Privater Gestaltungsplan «Im Vorderdörfli» – Teilweise Nichtgenehmigung

Gemeinde **Bassersdorf**

Lage Parzelle Kat. Nr. 5854, Bassersdorferstrasse 20, Baltenswil

- Massgebende - Plan Mst. 1:250 und Gestaltungsplanvorschriften (GPV) vom 15. Juni 2018
Unterlagen - Bericht nach Art. 47 RPV (inkl. Bericht zu den Einwendungen) vom 15. Juni 2018

Nord-Ost Fassade Haus C (zum Innenhof hin gewandte Seite)

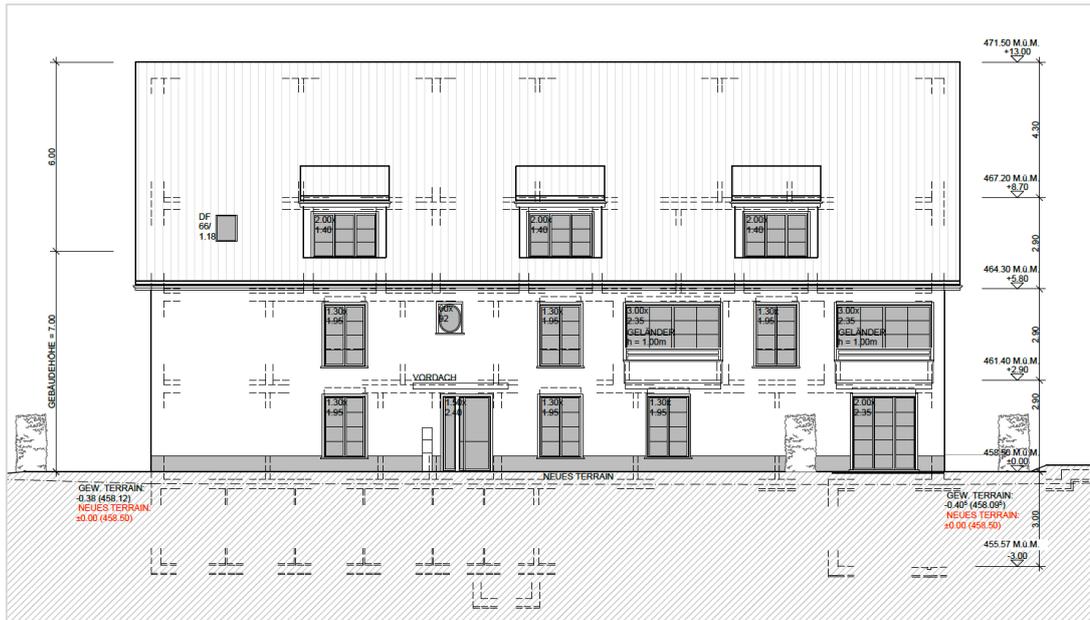
Die nach der Vorprüfung neu unter Art. 9 Abs. 2 eingefügte Regelung «In Abweichung der Schutzverfügung des Gemeinderats vom 9. Juli 2013 sind im Bau Feld C (Gebäude Assek.-Nr. 1278) auf der strassenabgewandten Seite Dachfenster im 2. Dachgeschoss in geringer Anzahl und guter Situierung erlaubt» ist nicht genehmigungsfähig. Der Gestaltungsplan widerspricht in diesem Punkt der vom Gemeinderat verabschiedeten Schutzverfügung. Des Weiteren ist unter Art. 2 Abs. 1 ebenfalls festgehalten, dass die Schutzverfügung die «bestimmende Vorgabe» für die Gestaltungsplanbestimmungen ist und ebenfalls der neu eingefügten Regelung widersprechen würde. Die neue Regelung unter Art. 9 Abs. 2 ist nicht rechtmässig, weswegen dieser Satz der Bestimmungen nicht genehmigt werden kann.

Nicht genehmigt wird folgender Satz im Art. 9 Abs. 2: «In Abweichung der Schutzverfügung des Gemeinderats vom 9. Juli 2013 sind im Bau Feld C (Gebäude Assek.-Nr. 1278) auf der strassenabgewandten Seite Dachfenster im 2. Dachgeschoss in geringer Anzahl und guter Situierung erlaubt». Durch die Nichtgenehmigung entsteht im genehmigungsfähigen Teil der Vorlage jedoch keine Regelungslücke, weshalb dieser genehmigt werden kann (Dispositiv I).

- II. Nicht genehmigt wird folgender Abschnitt von Art. 9 Abs. 2 «In Abweichung der Schutzverfügung des Gemeinderats vom 09. Juli 2013 sind im Baufeld C (Gebäude Assek.-Nr. 1278) auf der strassenabgewandten Seite Dachfenster im 2. Dachgeschoss in geringer Anzahl und guter Situierung erlaubt». (Keine Nachfolgeregelung möglich).
